Информационный бюллетень № 600

Замена фильтра грубой очистки топлива и изменение трасы топливопроводов на автомобилях Урал 9593

Информация о конструктивных изменениях

Графическое изображение изменений
Установка системы питания топливом на автомобиле 9593-1100011

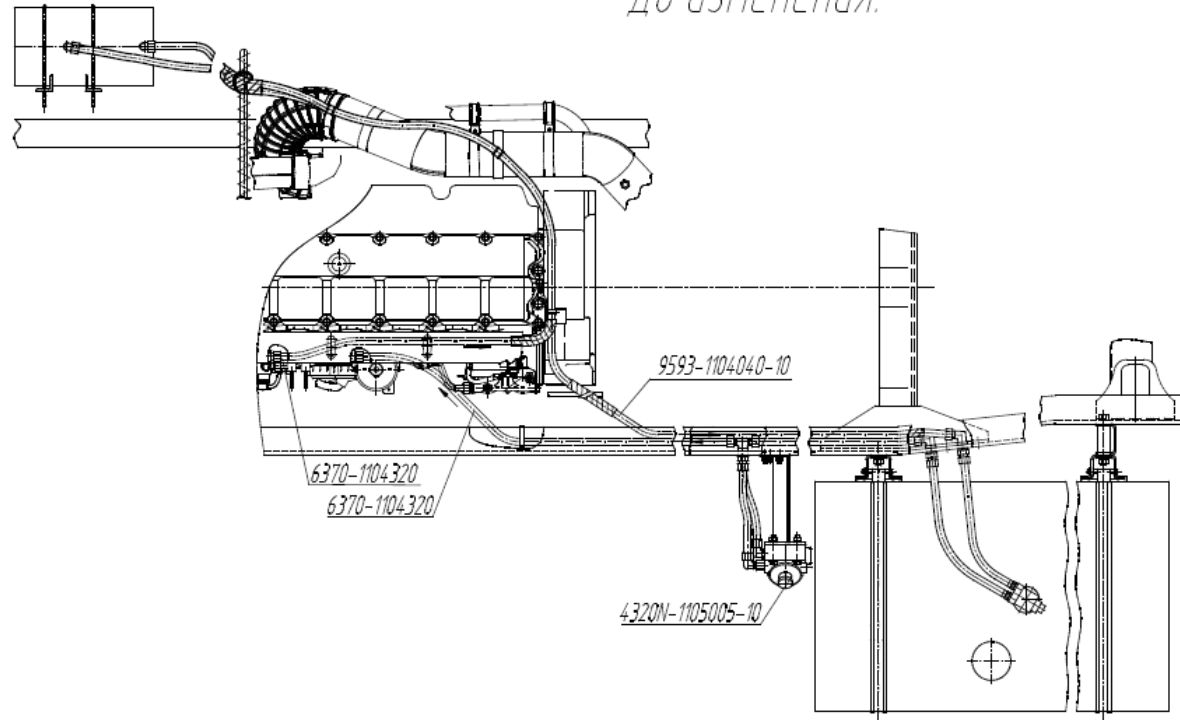
В связи с изменением состава комплекта для сбыта силового агрегата ЯМЗ-653, в установках топливной системы, заменен фильтр грубой очистки топлива 650.1105510 на 650.1105510-05. Взаимозаменяемость фильтров не сохраняется.

В связи с исключением из состава системы подогрева двигателя бачка ПЖД изменилась укладка топливопроводов. Взаимозаменяемость установок топливной системы не сохраняется.
